ŘEDITELSTVÍ SILNIC A DÁLNIC ČR

NAŠE ZNAČKA: 54210/1124/19/Vym

**Fulnek, okres Nový Jičín, kraj Moravskoslezský;
vyjádření k dokumentaci DSP+PDPS stavby „Realizace SZ KoPÚ v k.ú. Fulnek
– 1. etapa, SO 101 – Hlavní polní cesta C1 – posunutí sjezdu S8“, silnice č. I/57.**

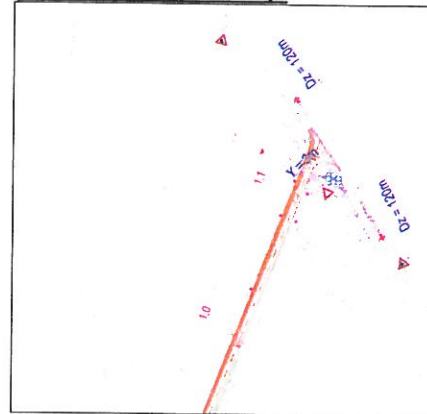
- Místo připojení PC C1 na silnici č. I/57 je navrhováno v místě stávajícího připojení sjezdu. Směrové vedení je ponecháno ve stávajícím stavu, tzn., že úhel křížení $\alpha = 144^\circ 20'$, což neodpovídá požadované hodnotě úhlu křížení $75^\circ \leq \alpha \leq 105^\circ$. Nevyhovující úhel křížení má také připojení silnice č. III/4639 na protilehlé straně. I přes nevyhovující úhel křížení $\alpha = 144^\circ 20'$ navrhovaná úprava připojení přispěje ke zlepšení stávajícího stavu – **návrh akceptujeme.**

- **Předpokládaná intenzita provozu** na polní cestě – **není doloženo.**
- Největší předpokládané vozidlo - traktor s vlekem délky cca 9,0 m dle doložených vlečných křivek – **doloženo.**

- **Základní parametry sjezdu** – šířkové a délkové upořádání sjezdu, nároží – **návrh odbočovacího oblouku $R_o = 9,0$ m a $18,0$ m sjezdu, otázka návrhu poloměru dle provedených vlečných křivek – doloženo.**

- **Rozhledové poměry** pro sjezdy v souladu s ČSN 73 6101 „Projektování silnic a dálnic“ – **doloženo.**
- **Odvodnění sjezdu** – **doloženo.**
- **Zákres silničního ochranného pásma** – **není doloženo.**

Po prověření dopravně – technického řešení z hlediska silnice I. třídy požadujeme doplnit:

1. **Předpokládanou** intenzitu a skladbu vozidel, největší předpokládané vozidlo.
2. **Zákres** silničního ochranného pásma.
3. Stanovisko **Krajského ředitelství Policie** Moravskoslezského kraje, Odboru služby dopravní policie, který je příslušný orgán ve vztahu k bezpečnosti provozu na silnici I. třídy.
